AirLINE SP

Ventilinsel Typ 8647 - ready for the future!

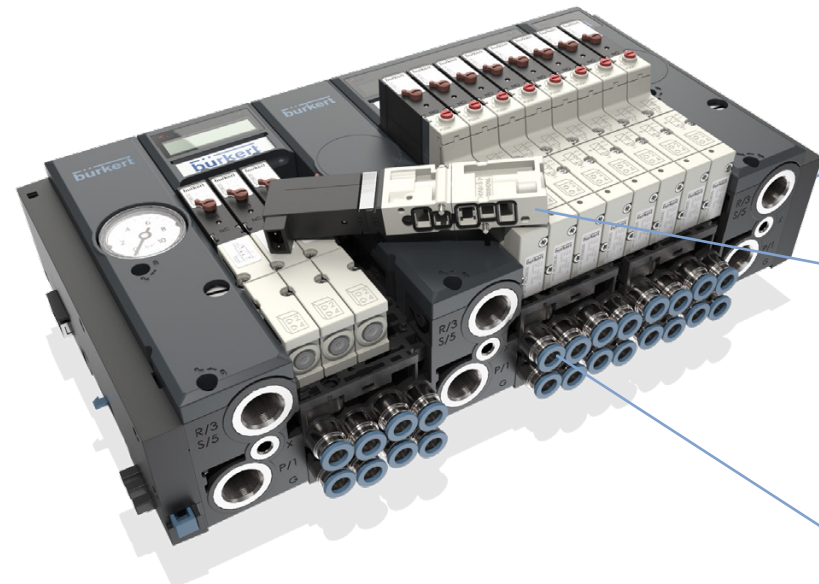
Revision 1

Revision 2

Typschild

Einzelventile
(Verändertes Anschlussbild
aufgrund unterschiedlicher
Größe der Kanäle)

Anschlüsse

- **Projektierung:** Software unverändert
- **Abmessungen:** Unverändert (Anschlüsse 5mm länger)
- **Ersatzteile/Kompatibilität:** Aufgrund grundlegender Optimierungen der Pneumatikmodule ist eine Rückwärtskompatibilität nicht gegeben

Durchflussreduzierung
(bei HotSwap- und
Rückschlagfunktion)

50%

20%
